Estudo de Impacto de Vizinhança (EIV)

PARECER 019/2024 - CEIV
COMISSÃO PERMANENTE DE ANÁLISE DE ESTUDO DE IMPACTO DE VIZINHANÇA
(CEIV)

(X) Primeira Análise – Parecer nº 019/2024-CEIV – 11/06/2024

Empreendimento: EMBRAED TOWERS.

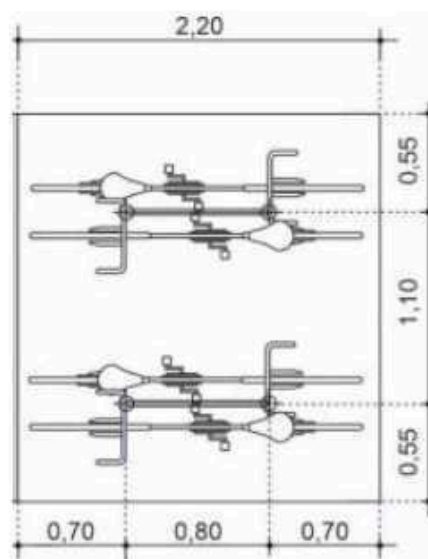
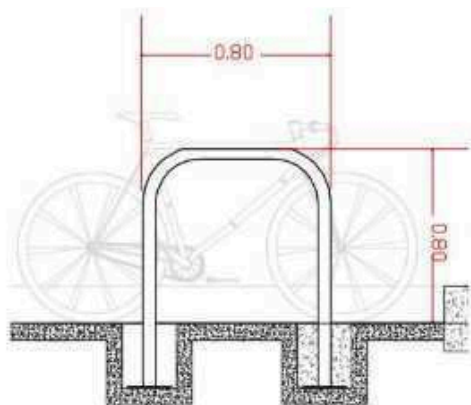
> Incluir/Rever as sinalizações das vagas de PNE, idosos, motos, carga/descarga e embarque/desembarque, conforme Manual de Sinalização Horizontal do Contran (Volume IV) e imagens a seguir:

• **Modelo Tipo II**

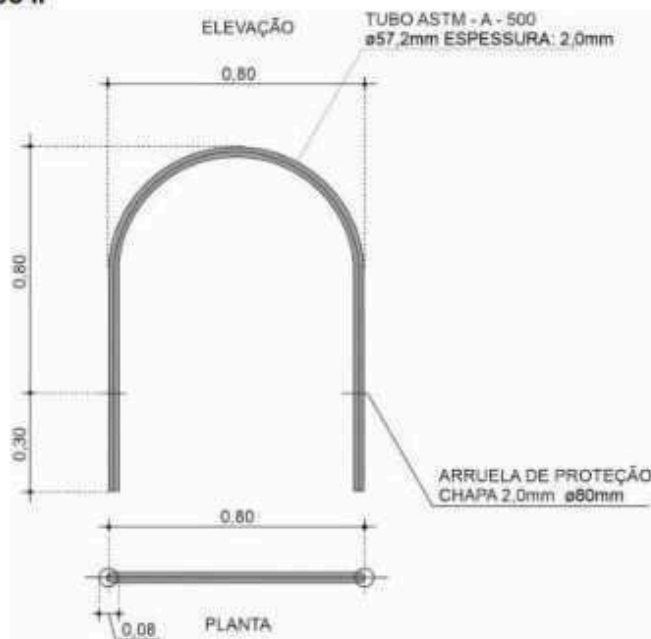
- > Necessário apresentar, onde e como serão realizadas as operações de carga/descarga dos condôminos;
- > Necessário apresentar onde serão instalados os paraciclos externos, citados como medida mitigadora a ser realizada pelo empreendimento nos impactos. Necessário utilizar o projeto padrão de paraciclos da Secretaria de Planejamento Urbano, de acordo com o TIPO II do Manual de Sinalização Cicloviária do CONTRAN (Volume VII). As dimensões das imagens a seguir devem ser respeitadas e acrescentadas no projeto arquitetônico:
